改善箇所説明図

不具合の内容

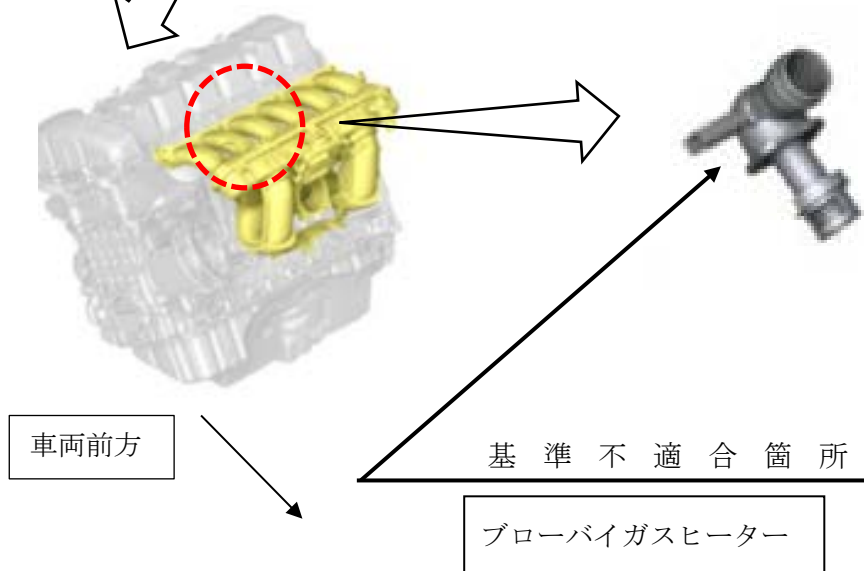
エンジンのブローバイガス還元装置において、ブローバイガスヒーターの成形加工が不適切なため、外装樹脂にクラックが発生するものがある。そのため、クラックに水分が浸入すると、クラックが拡大し樹脂内部にある電熱線ヒーターの回路が短絡して警告灯が点灯し、そのまま使用を続けると、ヒーターが異常発熱して外装が溶け、最悪の場合、火災に至るおそれがある。

全車両、当該ブローバイガスヒーターを対策品に交換する。

識別：左フロントドアアアヒンジ取り付けボルト（下側）の頭に白ペンを塗布する。
